INFORME DE AUDITORÍA N° 028-2025-2-0472-AC

AUDITORÍA DE CUMPLIMIENTO
MUNICIPALIDAD DISTRITAL DE CIUDAD NUEVA
CIUDAD NUEVA, TACNA, TACNA

"ELABORACIÓN Y APROBACIÓN DEL EXPEDIENTE TÉCNICO DEL PROYECTO: MEJORAMIENTO DE LA INFRAESTRUCTURA VIAL EN LA AV. JUAN MOORE DEL TRAMO AV. MANUEL CUADROS - AV. LOS PRECURSORES DEL DISTRITO DE CIUDAD NUEVA - TACNA - TACNA"

INCOMPATIBILIDADES ENTRE LOS PLANOS Y PLANILLA DE METRADOS EN EL EXPEDIENTE TÉCNICO DE LA OBRA, GENERARON EL PAGO DE VALORIZACIONES POR PARTIDAS NO EJECUTADAS Y PARCIALMENTE EJECUTADAS, IRROGANDO UN PERJUICIO ECONÓMICO AL ESTADO POR S/ 44 963,46.

Fuente: Plano IE-01 "Planta General Reubicación de Postes" del expediente técnico de la obra aprobado mediante resolución de Alcaldía n.° 544-2019-MDCN-T. de 28 de noviembre de 2019. **(Apéndice n.° 3).**
Elaborado por: Especialista técnico.

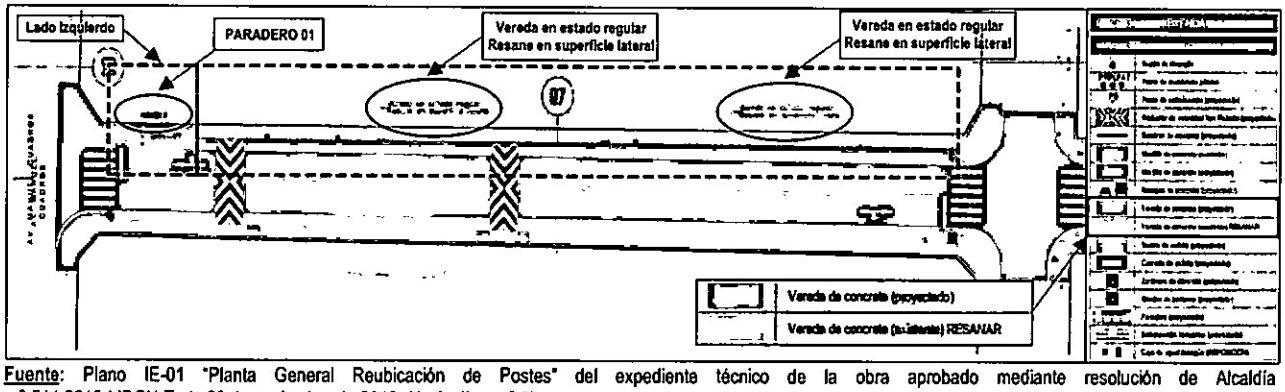
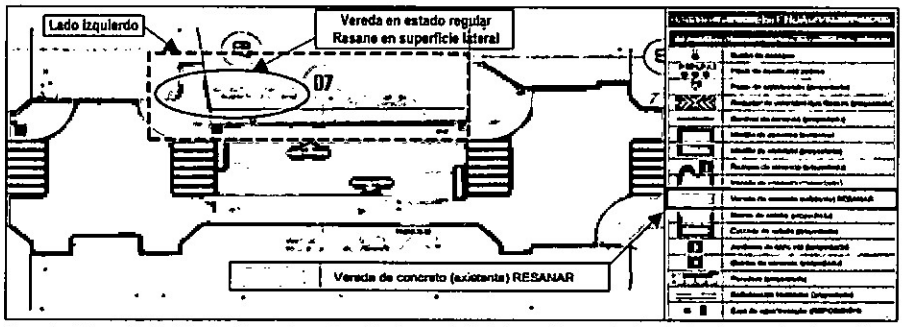
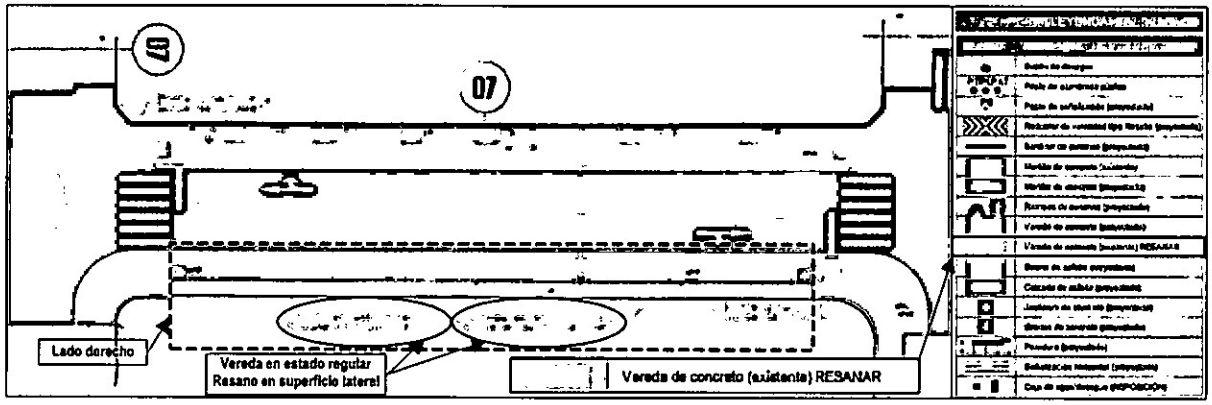
De igual manera, precisó que: *"(...) se advirtió que en la **"vereda lado izquierdo" de la Av. Juan Moore, tramo entre la calle Hermanos Angulo y la calle Hermanos Cárcamo**, los trabajos a realizar eran: **"Vereda en estado regular - Resane en superficie lateral"**, lo cual concuerda con la descripción de los trabajos en la leyenda que indicaba: **"Vereda de concreto (existente) RESANAR"**.* Lo mencionado se muestra en la imagen siguiente:

Aunado a ello, señaló que: *"(...) en el mencionado plano, se advirtió que en la **"vereda lado derecho" de la Av. Juan Moore, tramo entre la calle Hermanos Cárcamo y la Av. Los Precursores**, los trabajos a realizar eran: **"Vereda en estado regular - Resane en superficie lateral"**. Asimismo, en la descripción de los trabajos en la leyenda indicó: **"Vereda de concreto (existente) RESANAR"**.* Lo indicado se muestra a continuación:

Fuente: Plano IE-01 "Planta General Ubicación de Martillos" del expediente técnico de la obra aprobado con resolución de Alcaldía n.° 357-2020-MDCN-T. de 7 de octubre de 2020. **(Apéndice n.° 10).**
Elaborado por: Especialista técnico.

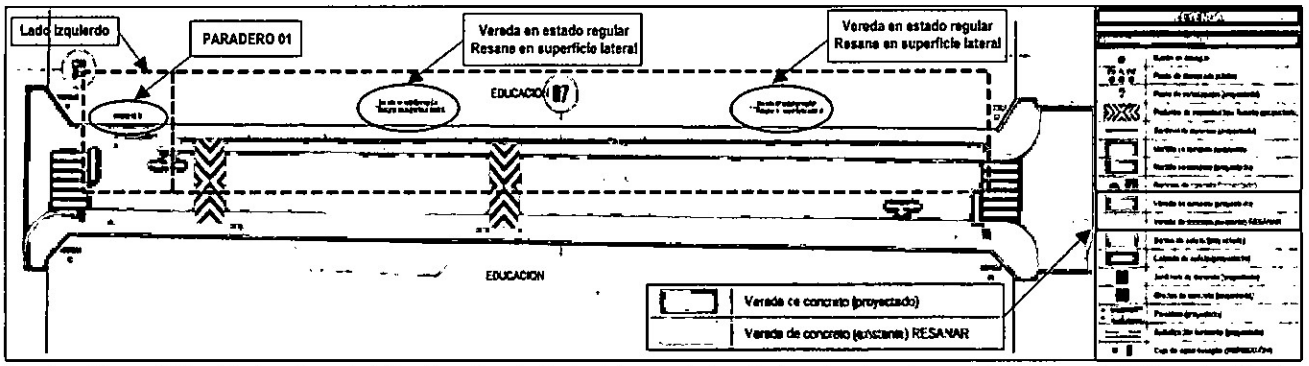
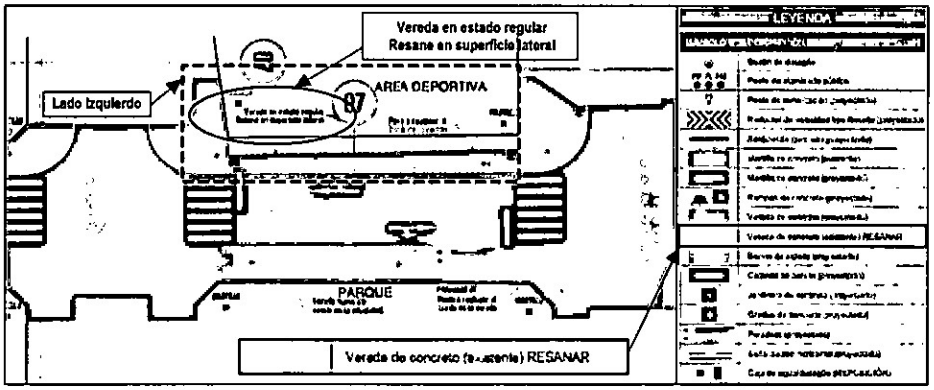
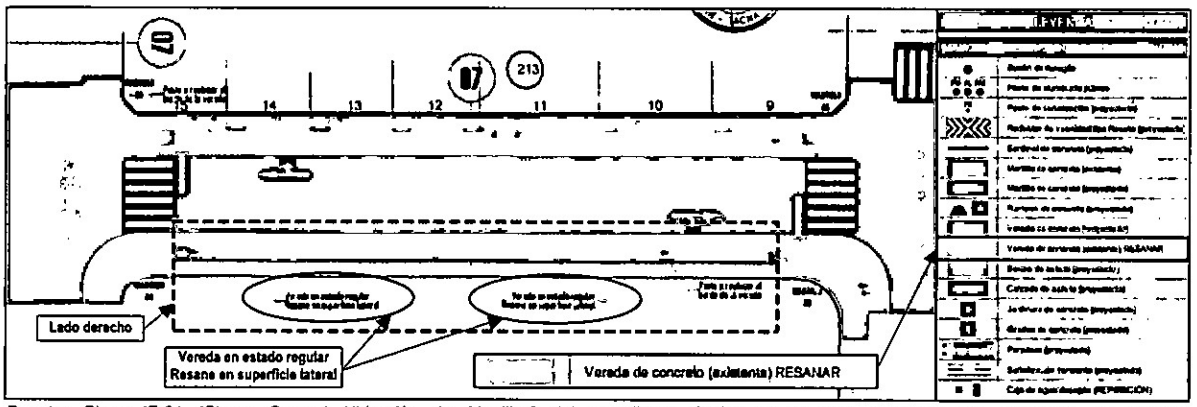
Sin embargo, en la **planilla de metrados** de los precitados tramos **se midieron partidas de demolición y veredas nuevas,** así como, de las actividades que las complementan. Por otra parte, en el plano de estado actual se indicaba demolición de las mismas, pero **tampoco se indicó en ninguno de dichos planos realizar trabajos de "vereda nueva" sobre ellas.**

Del mismo modo, indicó que: *"(...) en la vereda **"lado izquierdo" de la Av. Juan Moore, tramo entre la calle Hermanos Angulo y la calle Hermanos Cárcamo**, los precitados planos del Expediente Técnico Definitivo indicaban: **"Vereda en estado regular - resane en superficie lateral"**, así como, en la descripción de los trabajos en la leyenda precisa: **"Vereda de concreto (existente) RESANAR"**, lo cual también era similar a lo descrito en el "plano que indicaba los trabajos a realizarse[63]" del Expediente Técnico Primigenio (...)".* Lo indicado se muestra en las imágenes siguientes: .

Fuente: Plano EA-01 "Planta General Estado Actual" del expediente técnico de la obra aprobado con resolución de Alcaldía n.° 357-2020-MDCN-T. de 7 de octubre de 2020. (Apéndice n.° 10).
Elaborado por: Especialista técnico.

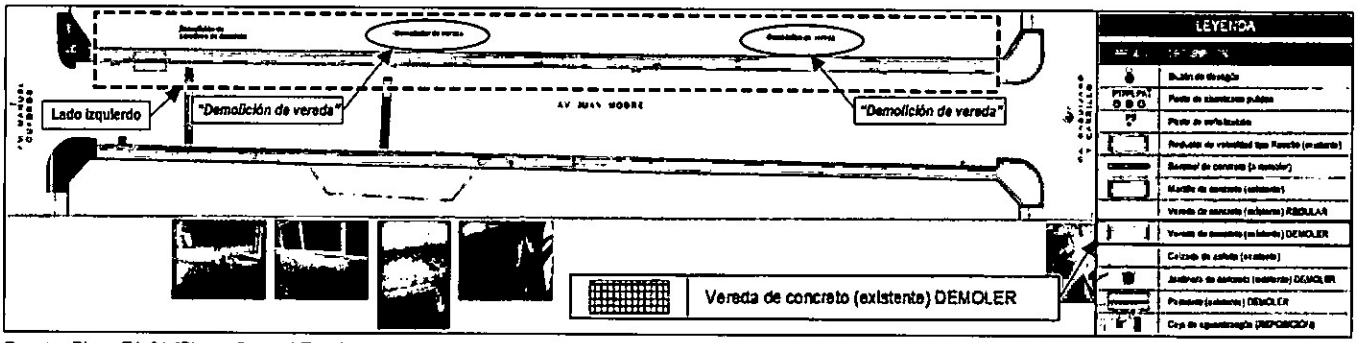
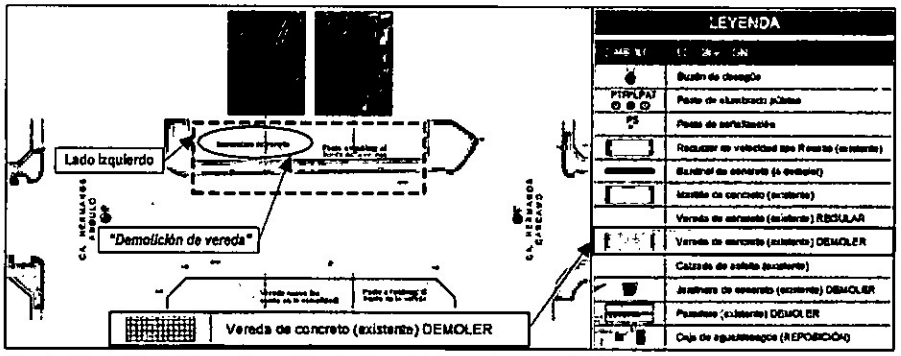
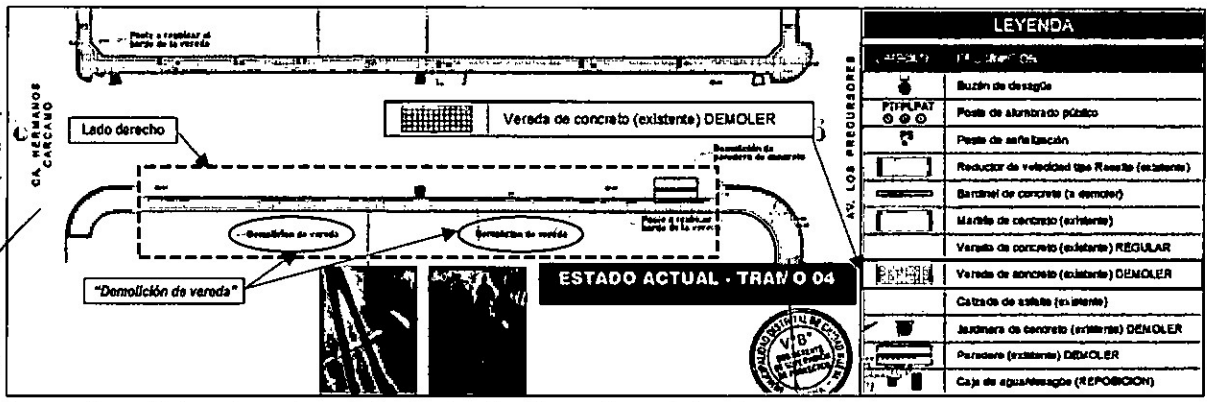
> *"(...) el* ***Plano EA-01 "Planta General Estado Actual"****, del Expediente Técnico Definitivo, firmado por Luis Miguel Cutimbo Calizaya, proyectista de la Subgerencia de Estudios y visado por Oscar Eduardo Ramírez Calizaya, subgerente de Estudios y Luis Nicanor Loyola Cruz, subgerente de Supervisión de Proyectos, señalaba* ***demolición de las veredas existentes*** *de la Av. Juan Moore, en la vereda existente* ***"lado izquierdo"*** *del tramo entre la Av. Manuel Cuadros y la calle Baquijano y Carrillo, en la vereda existente* ***"lado izquierdo"*** *del tramo entre la calle Hermanos Angulo y la calle Hermanos Cárcamo, así como, en la vereda existente* ***"lado derecho"****, del tramo entre la calle Hermanos Cárcamo y Av. Los Precursores;* ***no obstante, esto no se condice*** *con los "planos que indicaban los trabajos a realizarse*[68]*" del Expediente Técnico Definitivo, los cuales, según lo evidenciado precedentemente, indicaban que los trabajos para los tres (3) tramos precitados consistían en* ***"resane en superficie lateral"*** *(...)".*

Sin embargo, pese a que el plano EA-01 "Planta General Estado Actual", señalaba demolición de las mismas, **tampoco se indicó en ninguno de dichos planos realizar trabajos de "vereda nueva", procediendo a visar la planilla de metrados**, donde se cuantificó partidas respecto a demolición, veredas nuevas y trabajos que las complementan de los tres (3) precitados tramos.

Fuente: Plano "Detalle de jardinera" del expedlente técnico de la obra aprobado con resolución de Alcaldía n.° 357-2020-MDCN-T. de 7 de octubre de 2020. **(Apéndice n.° 10).**
Elaborado por: Especialista técnico.

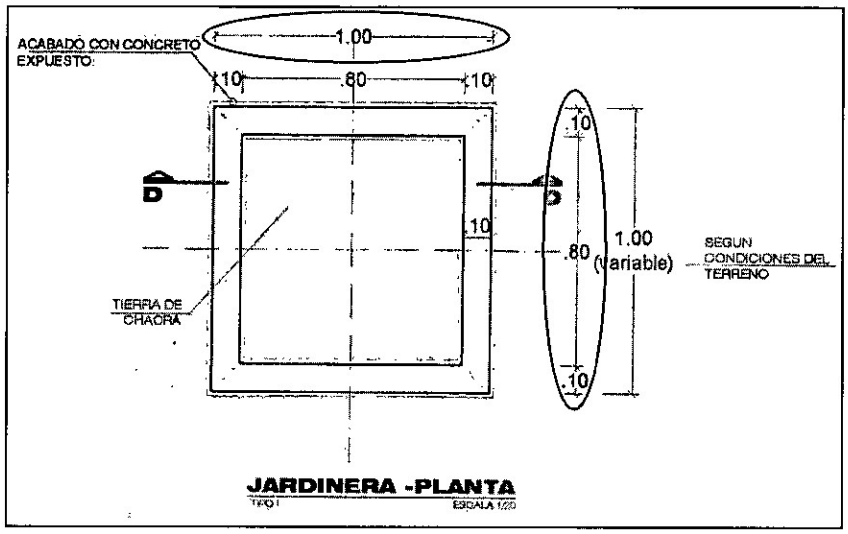
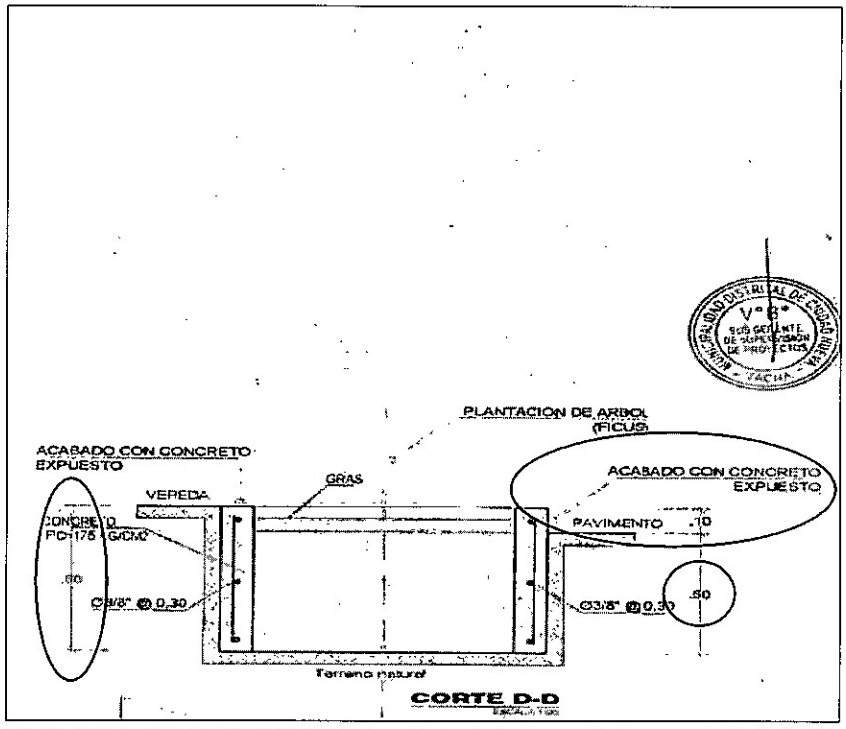
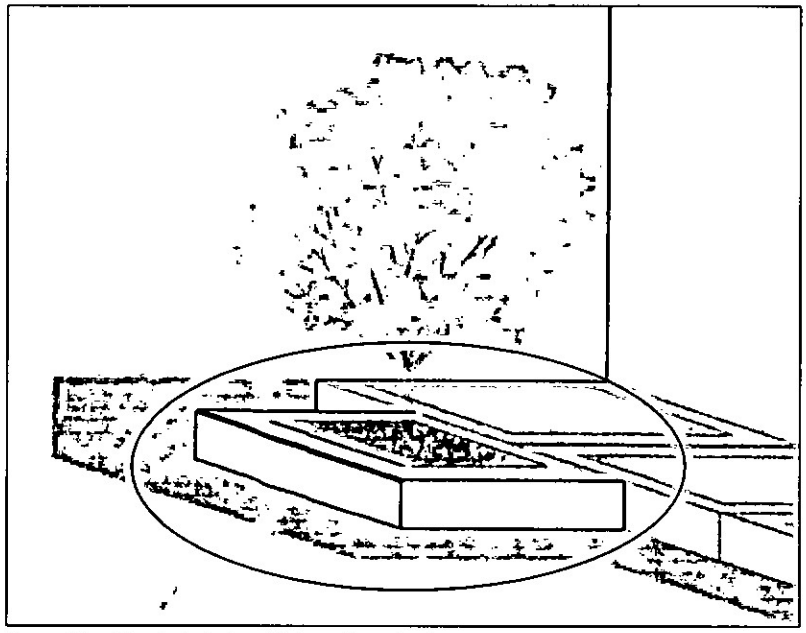
Asimismo, se identificó **incompatibilidades entre las alturas y perímetros para el encofrado caravista de las jardineras señaladas** entre el plano "Detalle de jardinera" y la planilla de metrados respecto a la partida "01.07.02.02 Jardinera: Encofrado y desencofrado caravista", las cuales, al diferir entre sí, cuantificaron un exceso en el metrado.

Además, consideró en la planilla de metrados, alturas y perímetros en la partida "01.07.02.02 Jardinera: Encofrado y desencofrado" que difieren de lo graficado en el plano "Detalle de jardinera", cuantificándose un exceso en el metrado, la cual fue la base para el cálculo del presupuesto.

respecto a las caras expuestas de 0,10m *y las dimensiones interiores son de 0,80m x 0,80m con un perímetro interior de 3,20m y una* ***altura de 0,60m*** *y una profundidad total de 0,50m con respecto a la carpeta asfáltica (...)".* Lo indicado se muestra en las imágenes siguientes:

Cuadro n.° 12
Características de la vereda según "Plano DE-01: Detalle de veredas" y especificaciones técnico del Expediente técnico definitivo

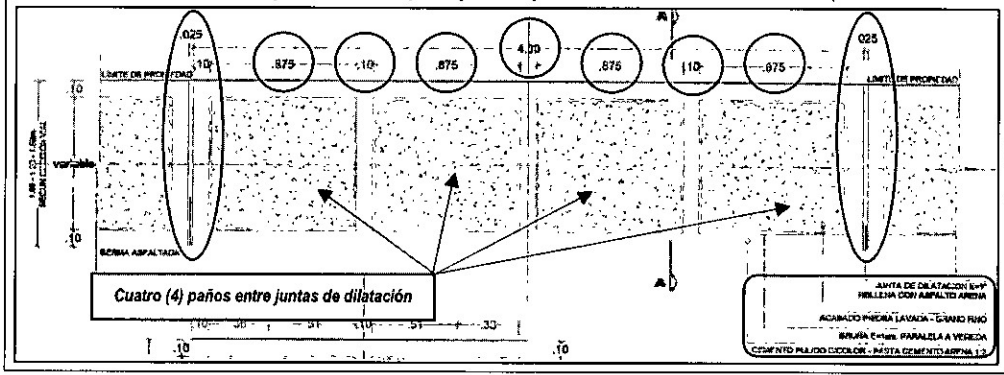
Además de ello, el Especialista Técnico de la comisión auditora, también advirtió que, **en el "Plano DE-01: Detalle de veredas" y en las especificaciones técnicas del expediente técnico definitivo (Apéndice n.° 10),** se indicaban las características técnicas del diseño de las veredas para su ejecución física.

Tales características técnicas refieren a la distancia entre juntas de dilatación (no mayor a 4,00m), así como la cantidad de paños interiores (cuatro), el ancho (0,875m) y el acabado interior (piedra lavada- grano fino) de cada uno de ellos, además de contar con bordes de separación tanto entre ellos como perimetralmente, con acabado en cemento pulido. Lo indicado se detalla en el siguiente cuadro:

Sin embargo, de la comparación realizada por el Especialista Técnico de la comisión auditora, se determinó que las características de la **vereda "lado izquierdo"**, respecto a lo indicado en el "Plano DE-01: Detalle de veredas" del expediente técnico definitivo **(Apéndice n.° 10)**, difieren en la distancia entre juntas de dilatación (4,70m), el ancho (0,67m), la cantidad (catorce), además de no contar con bordes de separación de cemento pulido entre ellos, ni con respecto al límite de la losa deportiva con la cual colinda; caso contrario, ocurre con la **vereda "lado derecho"**, en donde los *"planos que indicaban los trabajos a realizarse*[106]*"* del expediente técnico definitivo, señalaban que se debían realizar **"trabajos de veredas nuevas"**, sí presentaba características similares al precitado plano. Lo indicado se muestra en las siguientes imágenes:
